Добавление 8 — Правила № 9 ООН

Пересмотр 4 — Поправка 2

Дополнение 2 к поправкам серии 08 — Дата вступления в силу: 8 октября 2022 года

Единообразные предписания, касающиеся официального утверждения транспортных средств категорий L₂, L₄ и L₅ в связи с производимым ими шумом

«Рис. 1

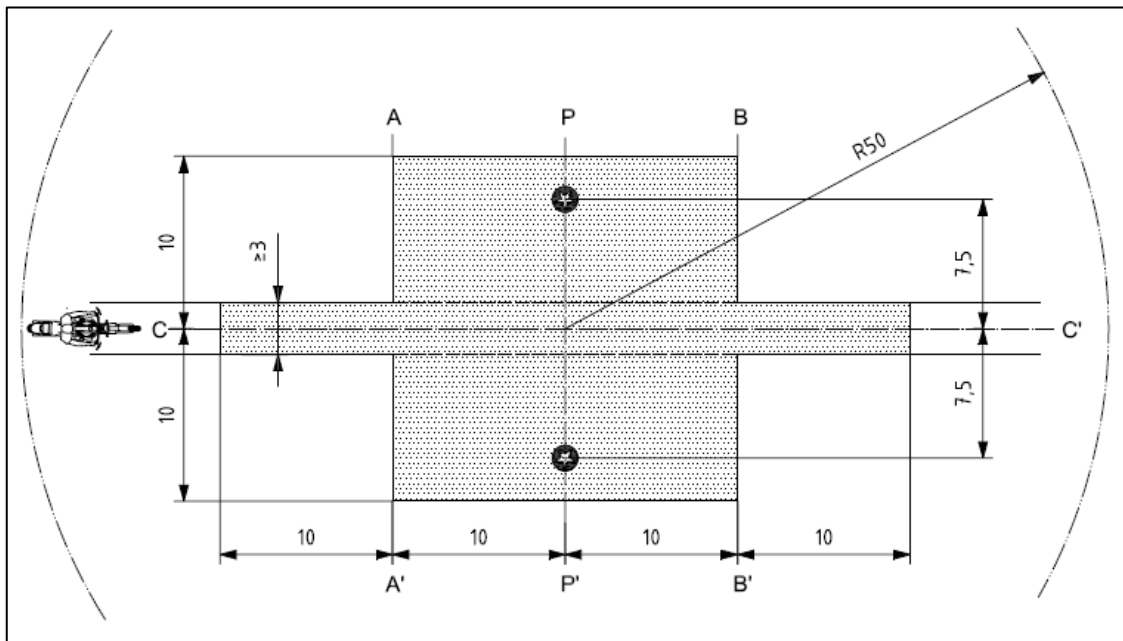
Рис. 1 изменить следующим образом:

Схема испытательного трека с размерами в метрах

Минимальная площадь, покрытая испытательным дорожным покрытием, т. е. площадь испытания
	Положения микрофона (высота 1,2 м)

Источник: ISO 10844:1994 с изменениями».
